マツダ:アクセラ(BL系)に訂正ができました。  
お手持ちのボデーマニュアルを訂正してください。  
宜しくお願い申し上げます。

マツダ:デミオ (DE系)に訂正ができました。  
 お手持ちのボデーマニュアルを訂正してください。  
 宜しくお願い申し上げます。

# ● 富士重工 レガシィ/レガシィ B4 (BM/BR 系)

●平成22年版:マツダ-4頁

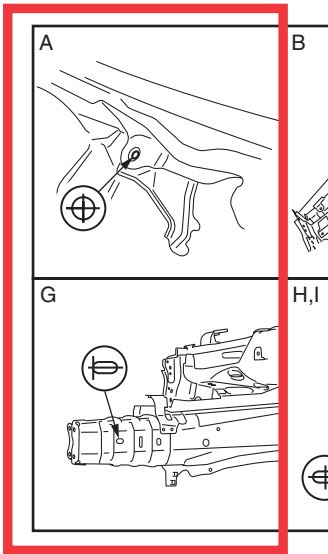
ポイントAの位置訂正のためイラストの差し替え。

●平成 22 年版：マツダ－8頁

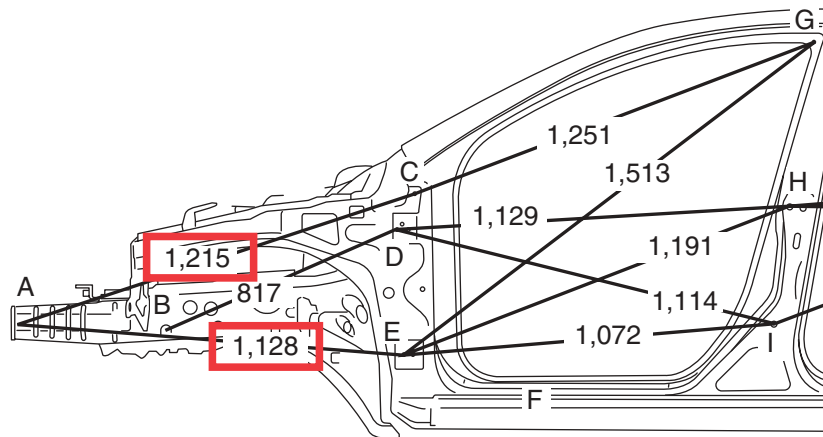
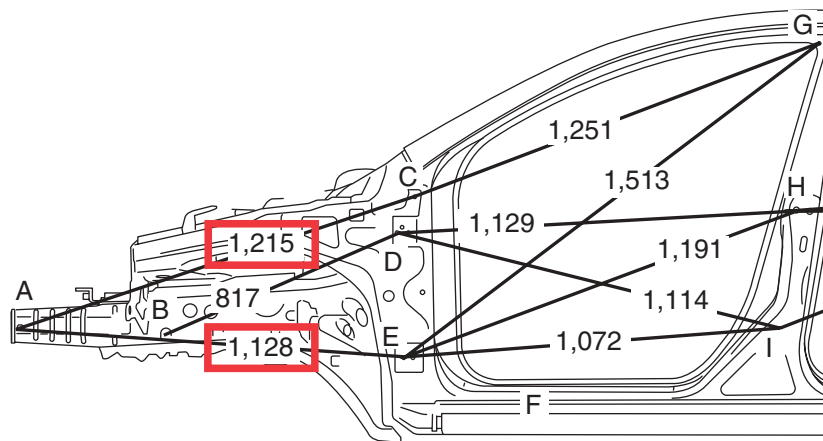
□ で囲んである数値に訂正。

- 平成 20 年版：マツダ－ 38 頁 (4WD 車)
- 平成 22 年版：マツダ－ 24 頁 (4WD 車)

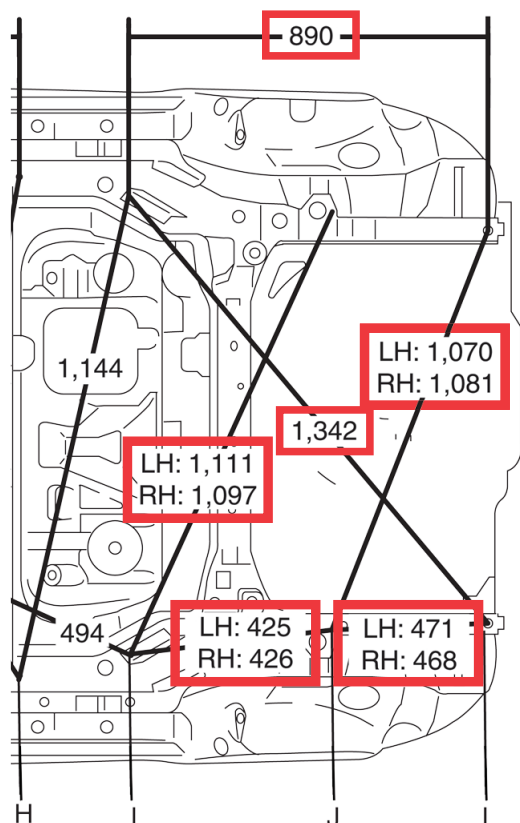
で囲んである数値に訂正。

誤	J	リヤ・サイド・フレーム測定穴	(右) φ 12 (左) 7 × 10
---	---	----------------	------------------------

正	J	リヤ・サイド・フレーム測定穴	φ 12
---	---	----------------	------

●平成 20 年版：マツダー 45 頁 (2WD 車)

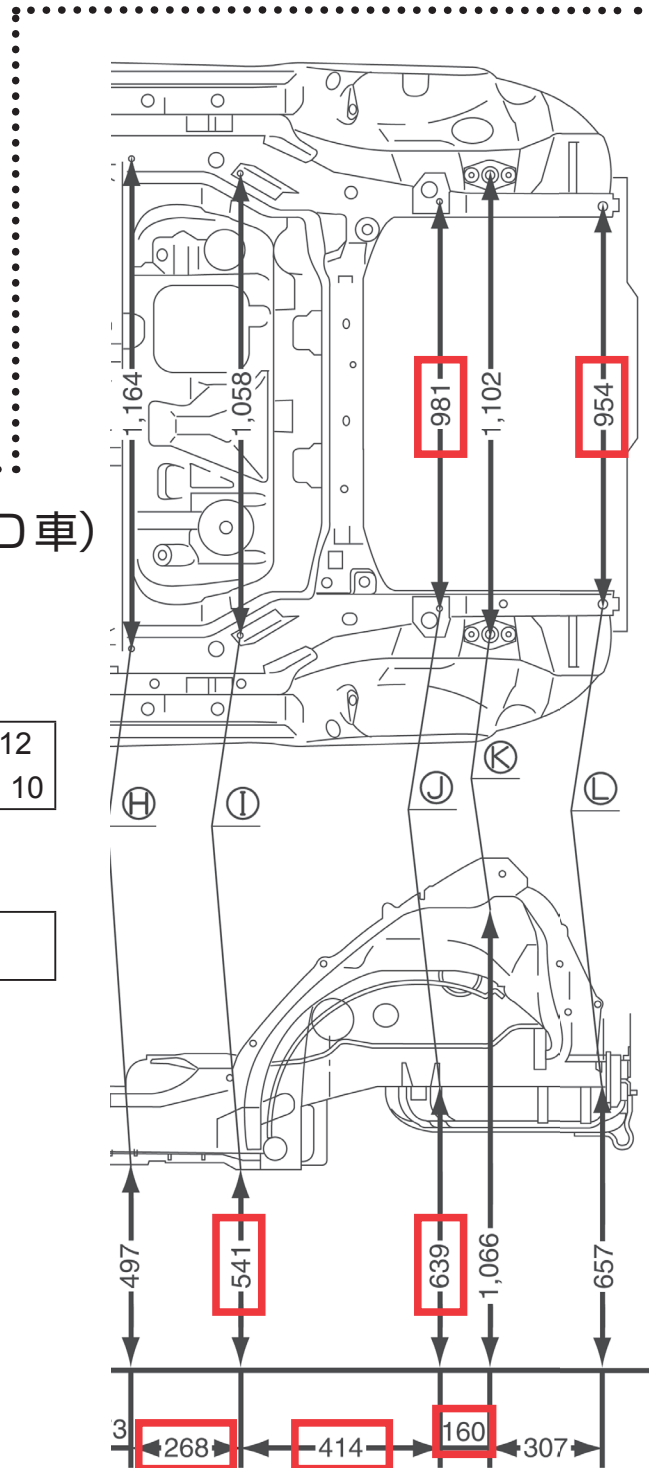
で囲んである数値に訂正。

●平成 20 年版：マツダー 46 頁 (4WD 車)

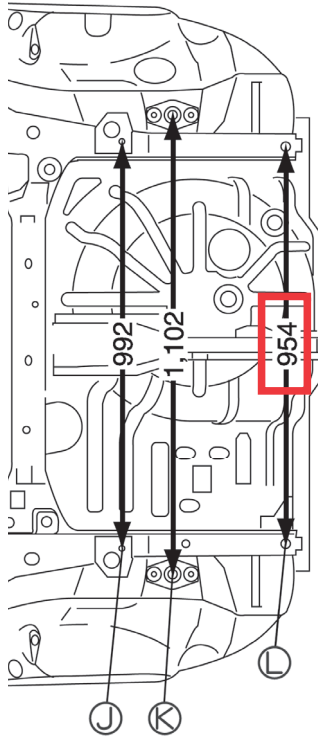
で囲んである数値に訂正。

誤	J	リヤ・サイド・フレーム測定穴	(右) $\phi 12$ (左) $7 \times 10$
---	---	----------------	------------------------------------

正	J	リヤ・サイド・フレーム測定穴	$\phi 12$
---	---	----------------	-----------

富士重工 - 22 ページ

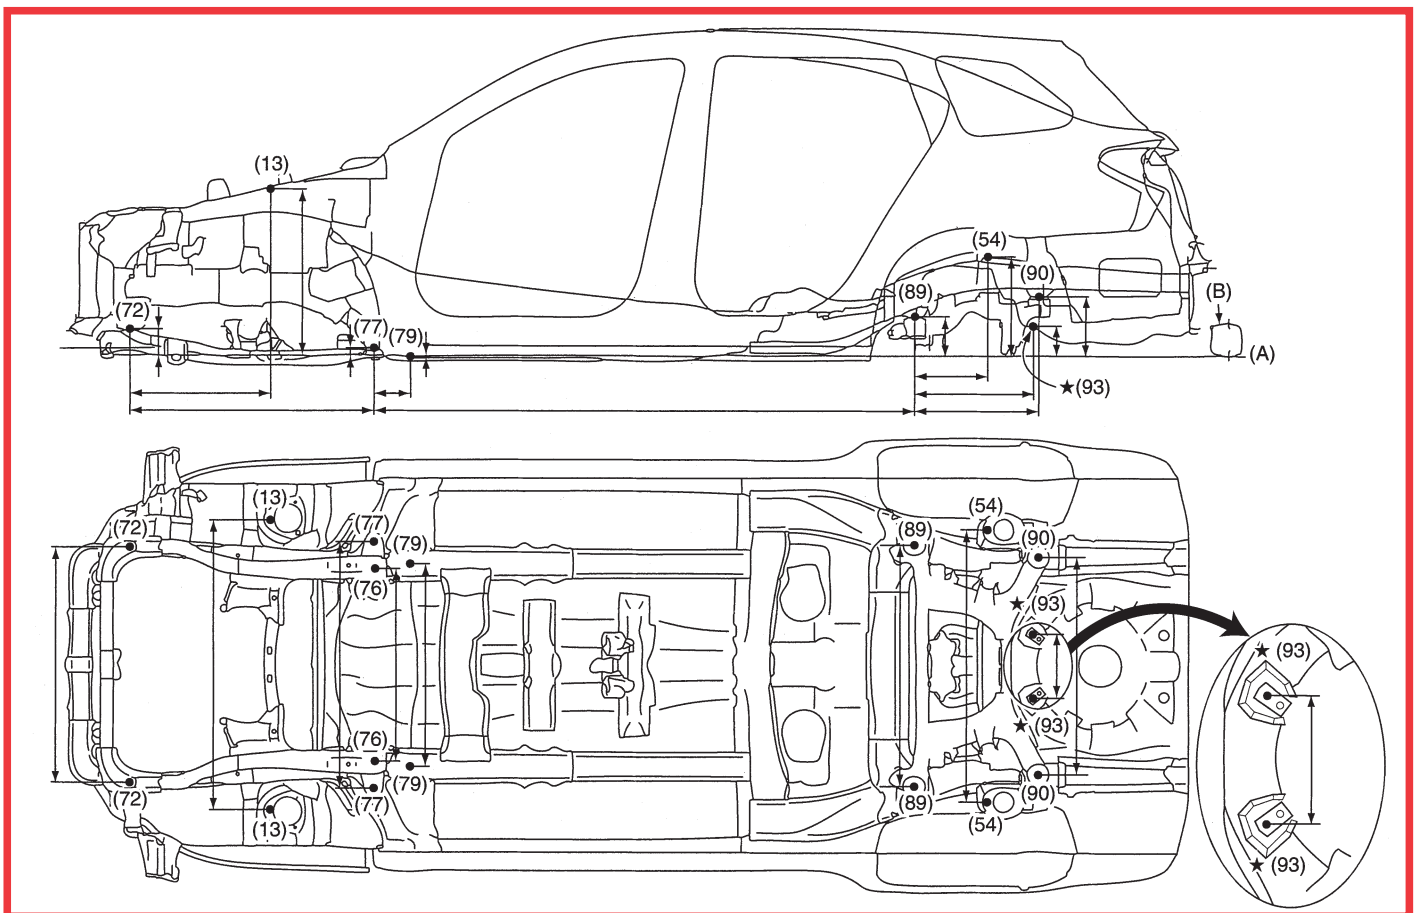
赤字と  部が訂正または追加箇所です。お手持ちの寸法図集を訂正して下さい。
